ქ. თბილისი შპს „სტილი ქონსტრაქშენი" ნუცუბიძის 86-ის შესასვლელ-გამოსასვლელი გზის მოწყობა ვაჟა-ფშაველას გამზირის მხრიდან. საგზაო მოძრაობის ორგანიზაციის დროებითი სქემა. საკონტაქტო პიროვნება გიორგი ზუმბაძე ტელ. 599 694 168

დადგენილება №000559 სამშენებლო სამართალდარღვევის საქმეზე

შემოწმების აქტი № 000559

№000559 შემოწმების აქტის დანართი (დანართი ერთი ფურცელი)

საგზაო მოძრაობის ორგანიზაციის სქემა

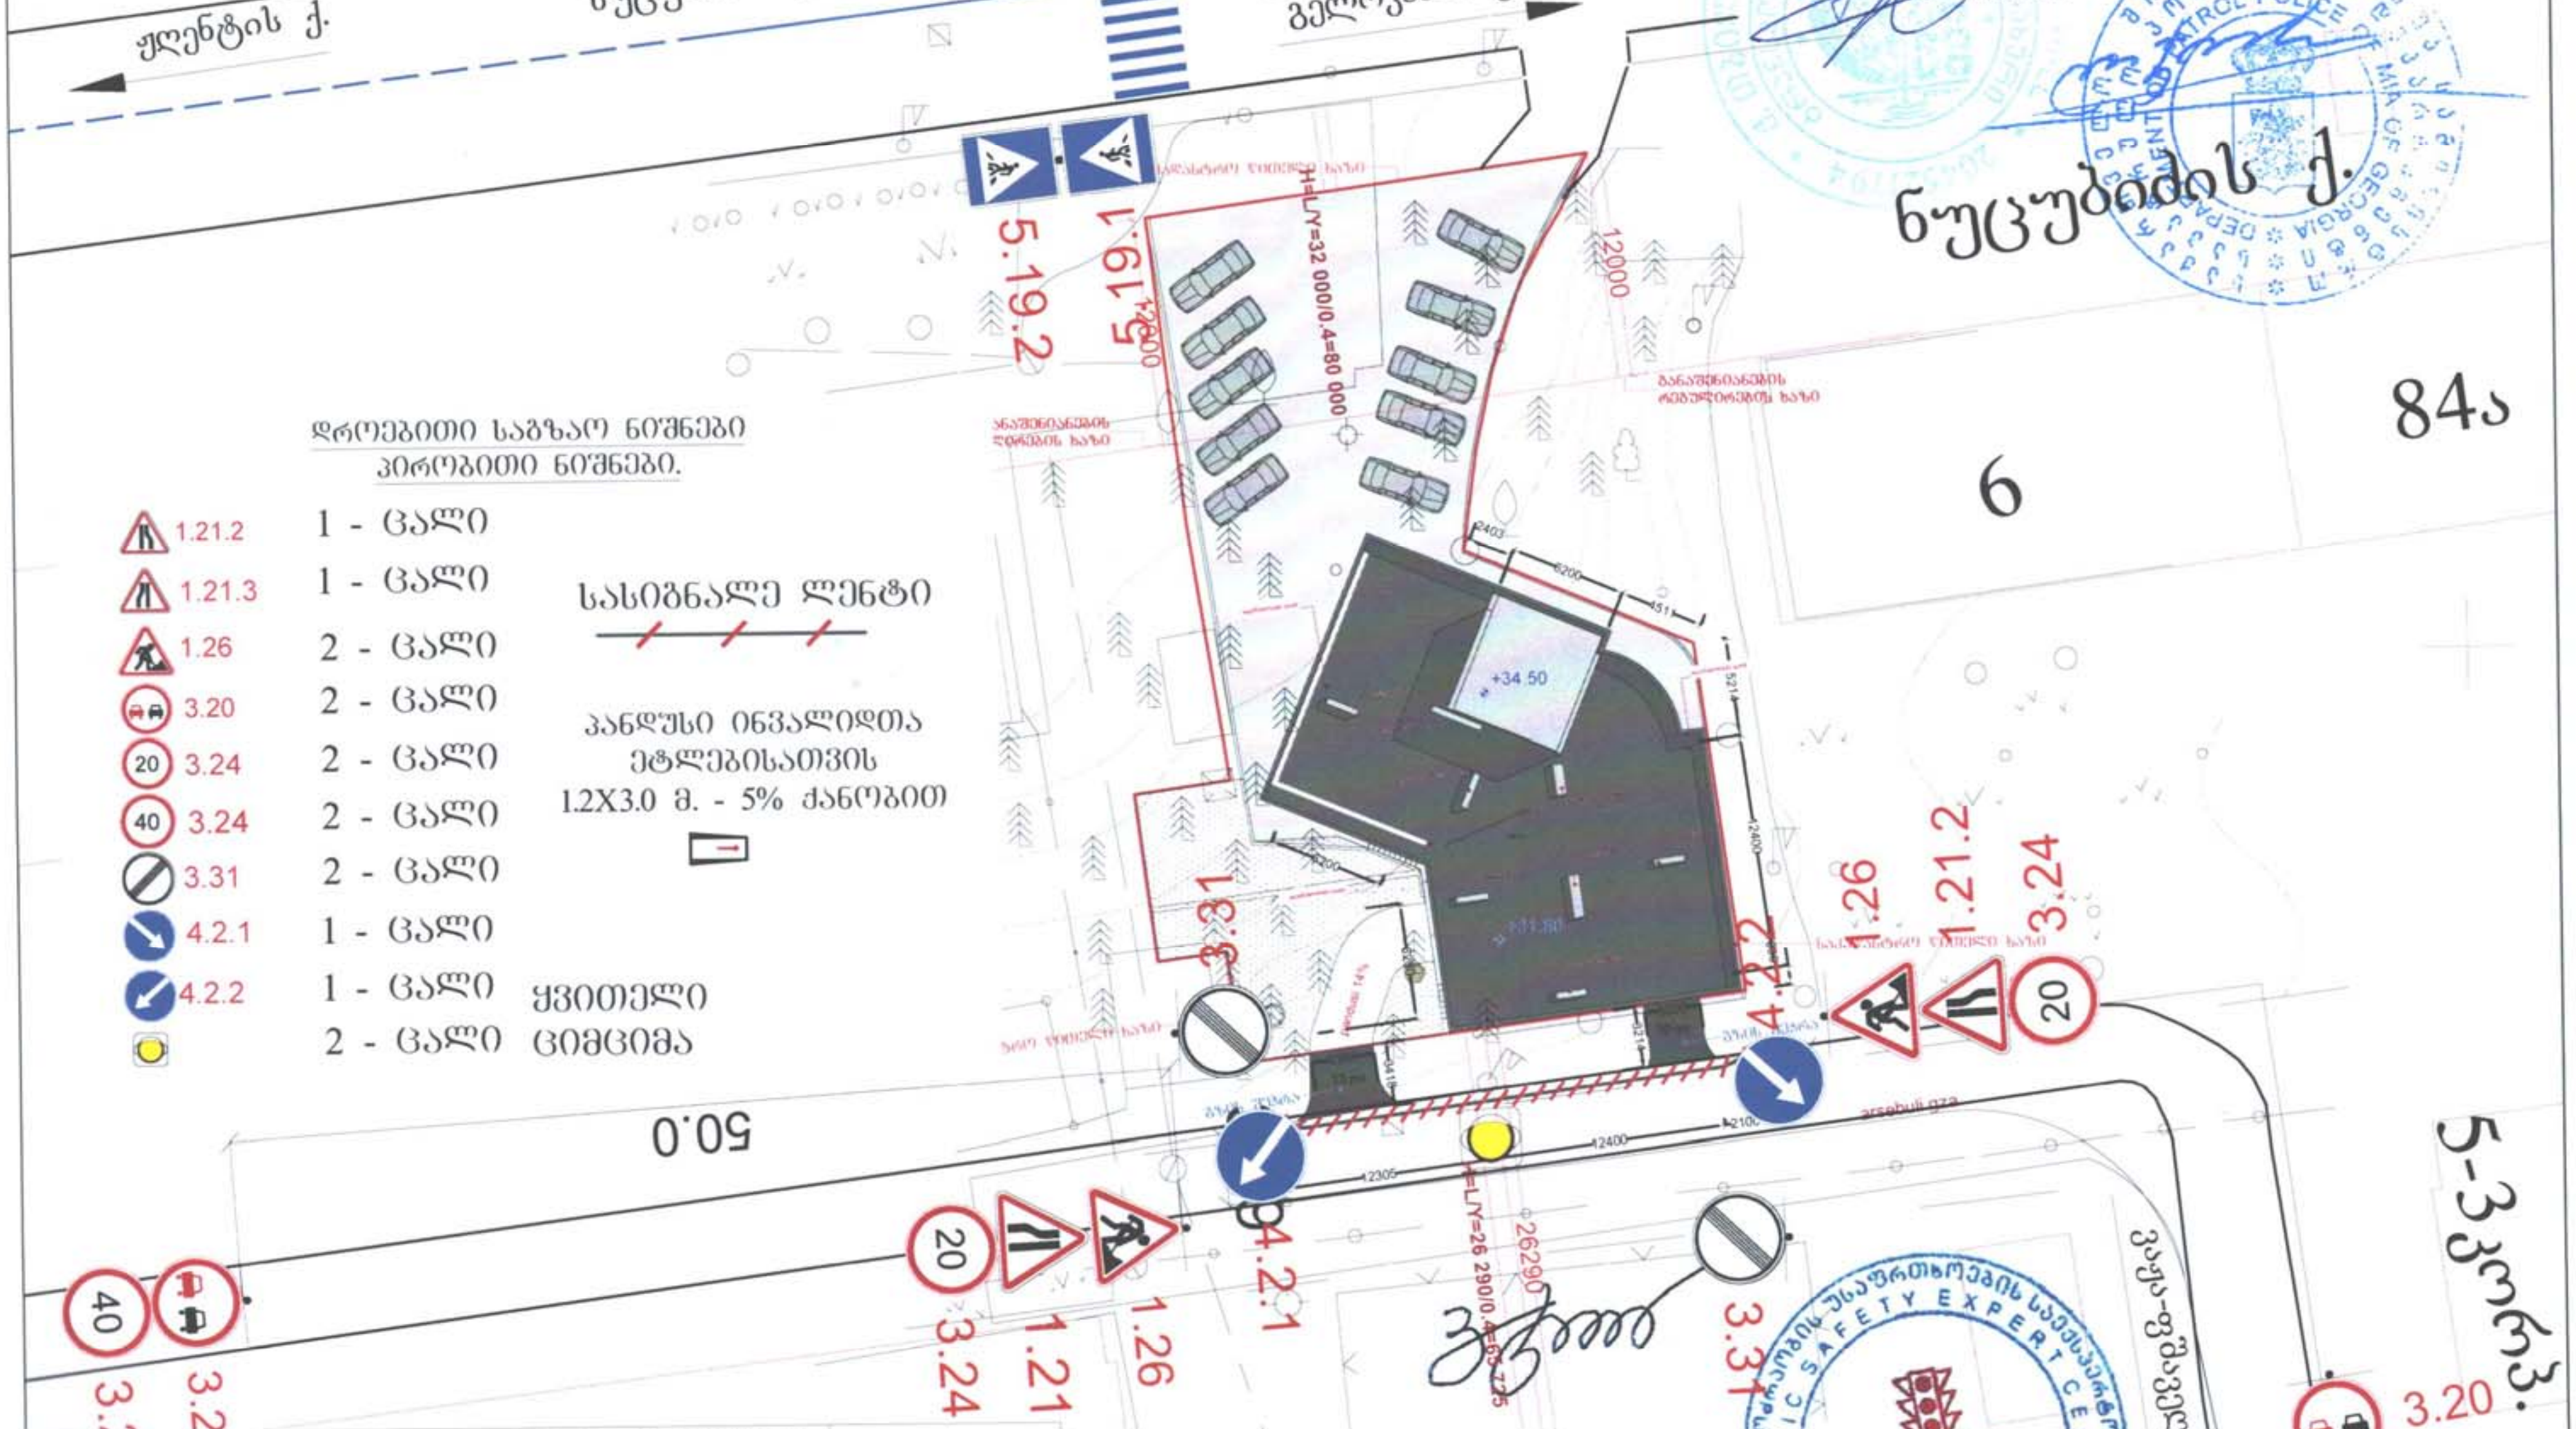
საპატრულო პოლიციის დეპარტამენტში განხილულ იქნა თქვენი განცხადება, რომელიც ეხება, ქ. თბილისში, ნუცუბიძის ქ. №86-ში არსებულ მიწისქვეშა ავტოსადგომზე მისასვლელი გზის მოწყობის მიზნით გზის სავალი ნაწილის შეზღუდვას, რაზეც ითხოვთ წარმოდგენილი საგზაო მოძრაობის ორგანიზაციის დროებითი სქემის შეთანხმებას.

ვითვალისწინებთ, რა ქ. თბილისის მერიის ტრანსპორტის საქალაქო სამსახურის და სსიპ ქონების მართვის სააგენტოს (2016 წლის 4 აპრილის №QN1377098) შუალედურ გადაწყვეტილებას, საპატრულო პოლიციის დეპარტამენტი ითანხმებს წარმოდგენილ დროებით მოძრაობის ორგანიზაციის სქემას და არ არის წინააღმდეგი განახორციელოთ ზემოთ აღნიშნული სამუშაოები შემდეგი პირობების დაცვით:

- სამუშაოთა წარმოების ადგილი ღამის საათებში განათდეს და მოძრაობის რეგულირების ტექნიკური საშუალებები განთავსდეს წარმოდგენილი სქემის შესაბამისად;
- დაცული იქნას გზის სავალი ნაწილის სისაუფთავე, არ დაუშვათ სამშენებლო მასალისა და ტექნიკის გზის სავალ ნაწილზე განთავსება;
- დაცული იქნას ფეხით მოსიარულეთა უსაფრთხო გადაადგილება;
- სამუშაოების დასრულებისთანავე მოძრაობის რეგულირების ტექნიკურ საშუალებებს გაუკეთდეს დემონტაჟი და ავტოსადგომიდან გამოსასვლელი გზა აღიჭურვოს საგზაო ნიშნით 2.3-„დაუთმე გზა“;
- სამუშაოების დაწყებისა და დამთავრების შესახებ ეცნობოს საპატრულო პოლიციის დეპარტამენტის სამორიგეო ნაწილს (ტელ: 241 85 04; 241 85 05)
